工程指示 / 要求簡箋(E.I.)

工程指示編號：EI / 5320/ 23

工程編號： J - 858

工程名稱：將軍澳日出康城 11

美特鋁質有限公司 MIDI Aluminium Fabricator Ltd.			工程號	J858	類別		物料號	-		
			地盘	康城11期	制圖	W. E. X	2022-09-08	圖號	L065-S01	
修改	-	-	採用工廠	✓ 地盘	圖紙名稱	鋁角碼	復核	-	數量	- 1700
日期	-	-	材料顏色	鋁金 (C0311009 35 XP1)	材料	16x16x3mm 鋁角 (L065)	批准	-	單件重量	- (KG)

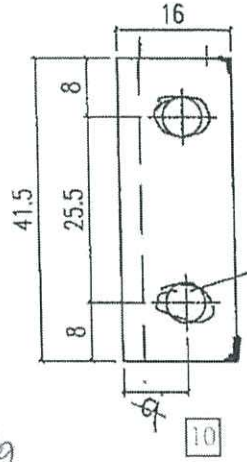
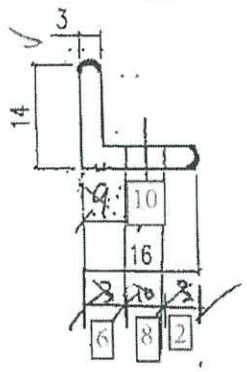
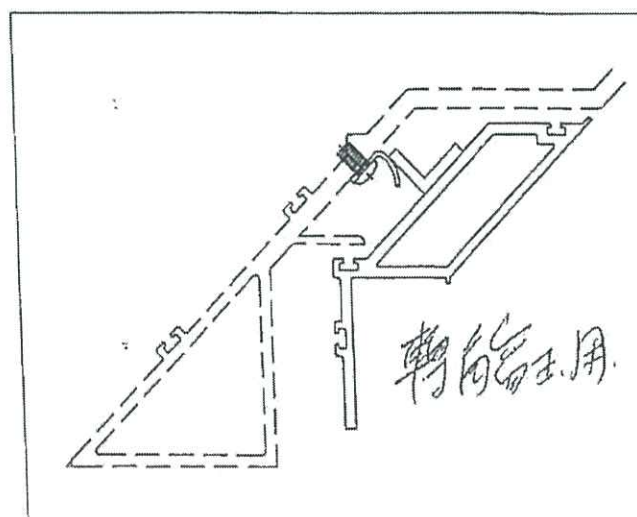
A 版: 請按附件報價生產轉角防風扣，先做 150 隻供第一批使用。王良請給試用效果相片給群組。

請按附件報價開模 轉角防風扣。不秀鋼 SS304 (1700 件)

按胡哥、王良 建議，轉角防風扣用不秀鋼 SS304 代替鋁角，避免客戶質疑。

此不秀鋼件來貨前，保持用鋁角生產。

每個3個 SS 304 不銹鋼

1700隻

轉角階風扣
高型

先做150隻 供第一批次使用

請報價

B 版: 已有成品完成生產。QC 回覆可以放行大貨，(圖紙不變跟 A 版生產)
